MARKT LAUTERHOFEN

18. Änderung Flächennutzungsplan mit Landschaftsplan / Vorhabenbezogener Bebauungsplan mit Grünordnungsplan sowie Vorhaben- und Erschließungsplan "Freiflächen-Photovoltaikanlage Mantlach"

Frühzeitige Unterrichtung der Behörden und Träger öffentlicher Belange gemäß § 4 Abs. 1 BauGB und der Öffentlichkeit gem. § 3 Abs. 1 BauGB

Dunkleres Grün = großräumig unzerschnittener Raum

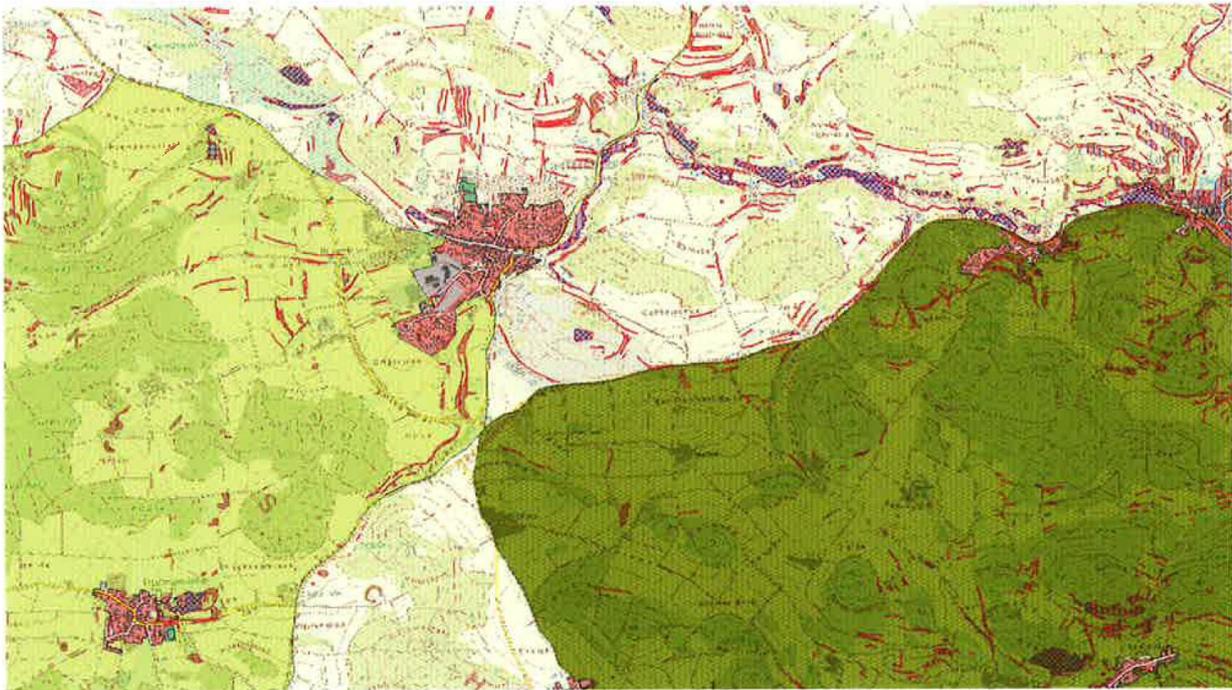
Die Flächen liegen am nördlichen Rand innerhalb eines großräumig unzerschnittenen, verkehrarmen Raums der Klasse A (> 200 km²), was gemäß den Hinweisen zur bau- und landesplanerischen Behandlung von Freiflächen-Photovoltaikanlagen (Stand 10.12.2021) nur als ein eingeschränkt geeigneter Standort anzusehen ist (Restriktionsfläche).

Dass die Flächen am Rande eines großräumig unzerschnittenen, verkehrsarmen Raums der Klasse A (> 200 km²) liegen, wird als vertretbar gesehen, da die überplante Fläche unmittelbar an die Bundesstraße und den bestehenden Betrieb des Vorhabenträgers mit Kalksteinbruch angrenzt und zudem zur freien Landschaft, vor allem nach Süden, hochwertige Ausgleichsmaßnahmen vorgesehen sind. Zudem ist perspektivisch auch die Gewinnung von Bodenschätzen am Standort vorgesehen.

Abb. 1: Löslichkeit von Cadmium, Zink und Blei in Abhängigkeit vom pH-Wert des Bodens.

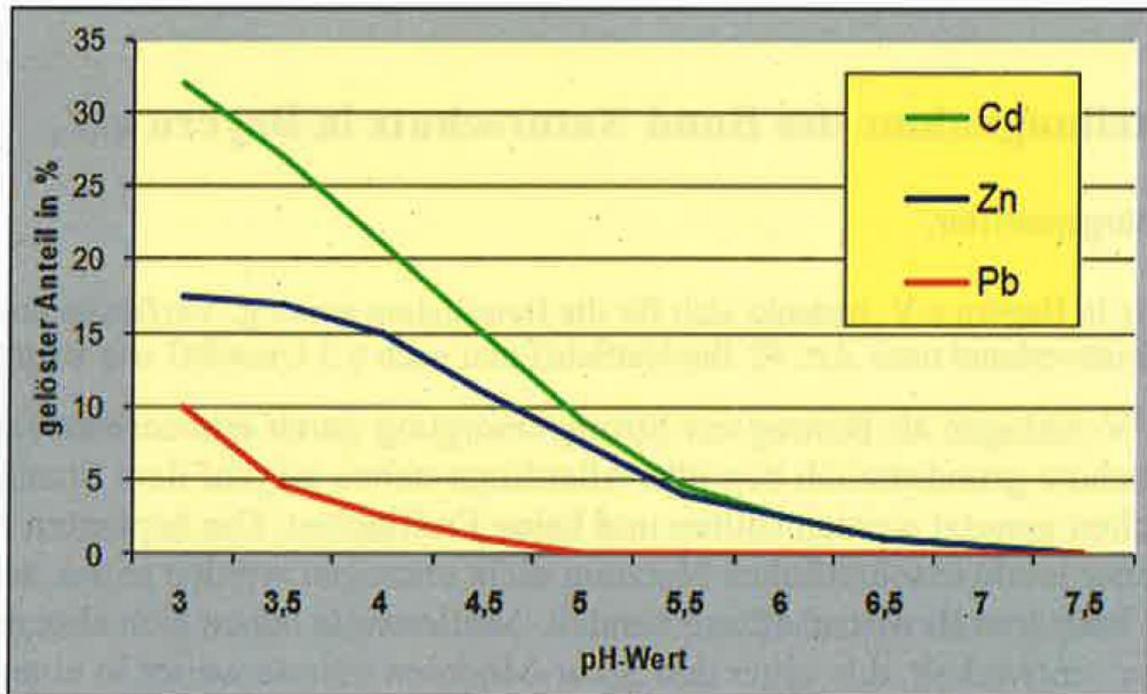
Die Auswaschung von Zink-Ionen hängt vor allem vom pH-Wert des Bodens ab. Hier sollte deshalb eine entsprechende Bodenuntersuchung durchgeführt werden, um eine dauerhafte Kontaminierung des Bodens und damit langfristig auch des Grundwassers zu verhindern.

Verzinkte Rammprofile oder Erdschraubanker dürfen nach Auskunft des WWA dann eingebracht werden, wenn die Eindringtiefe über dem höchsten Grundwasserstand liegt. Aus den Erkenntnissen durch die vorhandenen Grundwassermessstellen der Fa. Trollius lassen sich vorhabenbedingte Eingriffe in die gesättigte Zone oder den Grundwasserschwankungsbereich sicher ausschließen, insofern werden keine weiteren Auflagen bzgl. Materialwahl getroffen und für erforderlich erachtet.
